1  
2  
3 **Secretaria de Gestão do Território e Habitação (Segeth)**  
4 **Conselho de Planejamento Territorial e Urbano do Distrito Federal (Conplan)**  
5

**PARECER Nº** CONPLAN 2018  
**PROCESSO Nº** 0146.000224/2010  
**INTERESSADO:** SUPLAN/SEGETH  
**ASSUNTO:** Projeto URB-MDE 051/2017, que trata de ajuste de parcelamento na SHIS QI 7 (atual QI 21), na Região Administrativa do Lago Sul (RA XVI)

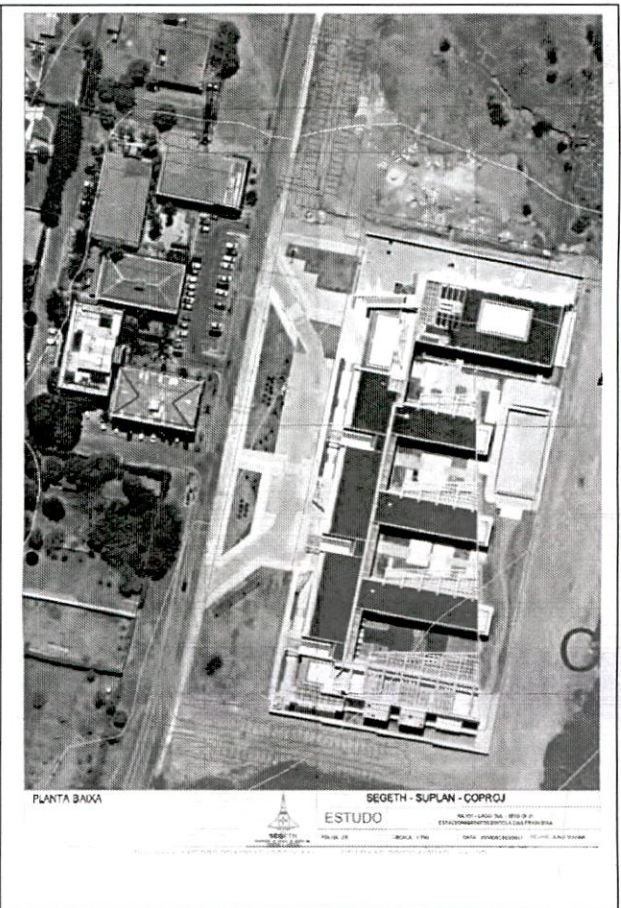
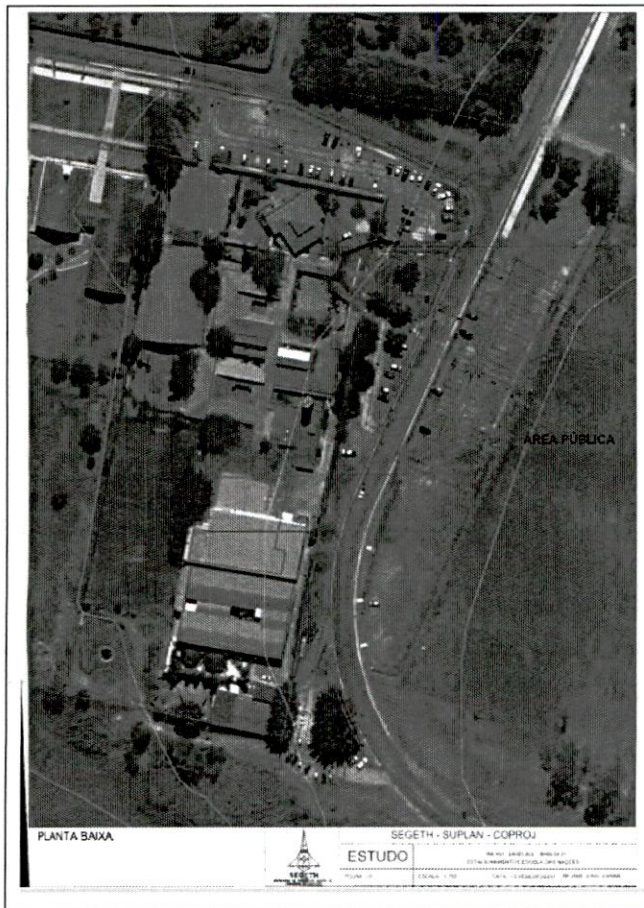
- 7 1. O processo **GDF 0146.000224/2010** trata dos seguintes assuntos:
- 8 a) Solicitação de realização de estacionamento em brita pela Escola das Nações;
- 9 b) Solicitação da Administração do Lago Sul de realização de estacionamento para a Escola
- 0 François Mitterrand; e,
- 1 c) Projeto URB MDE 051/2017, que trata de ajuste de parcelamento na SHIS QI 7 (atual QI
- 2 21), na Região Administrativa do Lago Sul (RA XVI)
- 3 2. A figura abaixo apresenta as áreas com intervenções propostas acima.

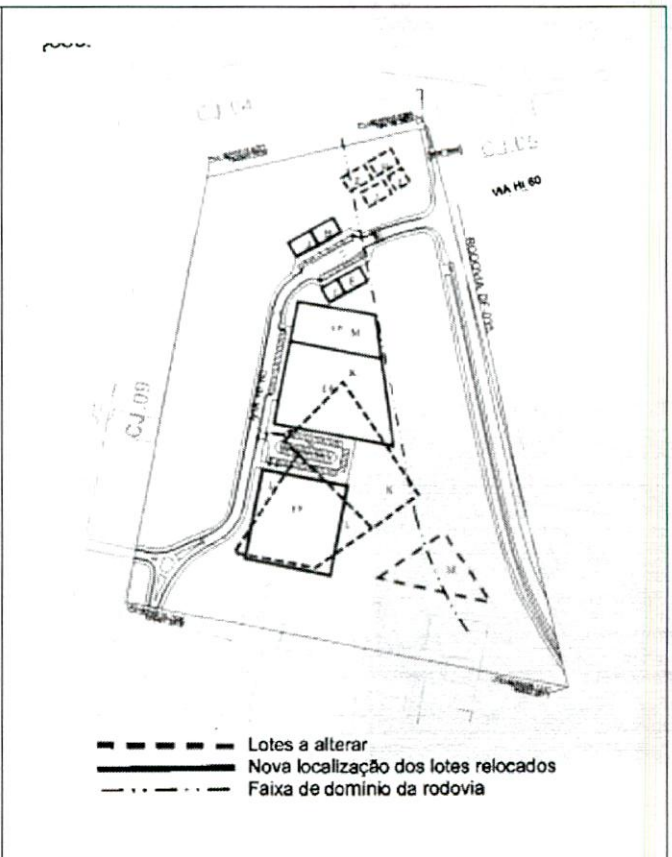
8. As figuras abaixo ilustram os estudos preliminares dos estacionamentos da Escolas das Nações e da Escola Francesa François Mitterrand, respectivamente.
